Wijziging Legger van de primaire waterkering langs Zuidelijke Randmeren en Eem

Nota van beantwoording op de zienswijzen

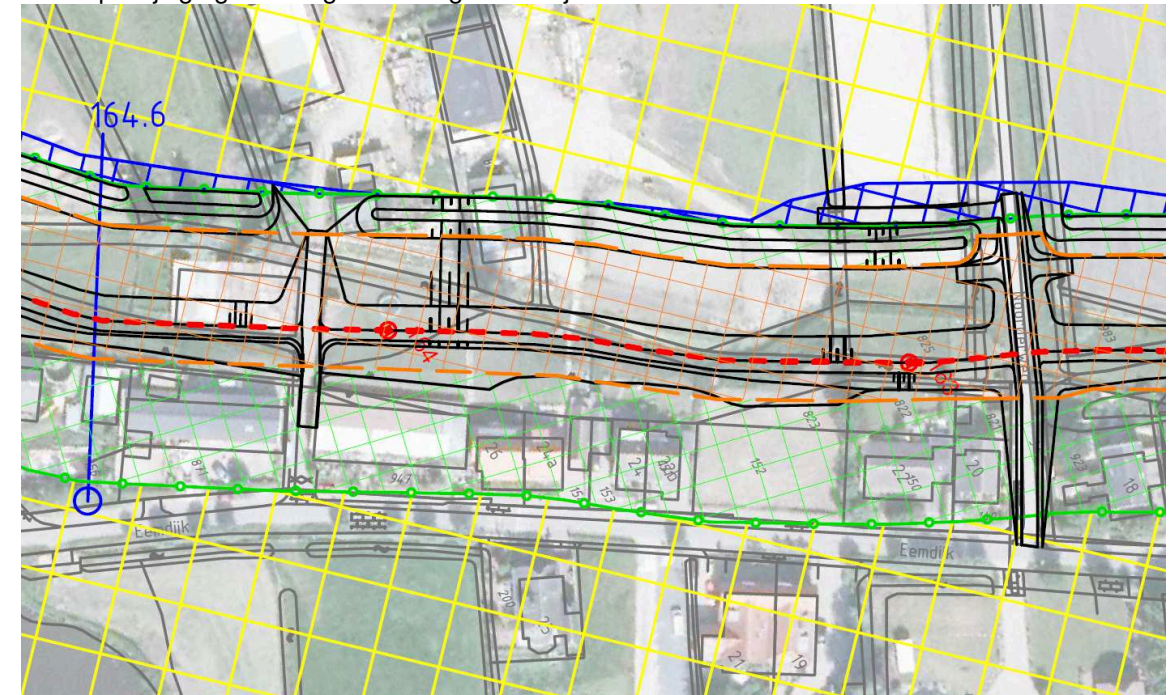
De ingediende zienswijzen op de leggerwijziging betreft de constatering dat in de ontwerptekening uit het dijkverbeterplan een afrit is weergegeven met een 1:10 talud, terwijl er bij grondverwervinggesprekken detailafspraken met de inspreker gemaakt zijn dat de helling van het talud flauwer zou zijn.

Nr.	Inspraakreactie van	(deel)vraag	antwoord	Aanpassing in legger
1	Adviesbureau Statema BV Mozartlaan 38 3741HV BAARN namens de heer Weverling en mevrouw Deringa, Eemdijk 26	Coupure vervalt, wordt oprit met 1:10. Dit is te stijl en wordt conform afspraak bij gesprek grondverwerving 1:15. Graag dit ook in leggetekening bevestigen.	Helling oprit met talud 1:15 is in ondergrond aangegeven. Begrenzing kernzone is aangepast.	Ja, tekening S23 is aangepast

De helling van het talud van de afrit komt buiten de kernzone van de waterkering te liggen, en de oprit maakt onderdeel uit van de Legger. Het waterschap neemt de 1:15 afritten op in de ondergrond van de legger en past de begrenzing van de kernzone aan.
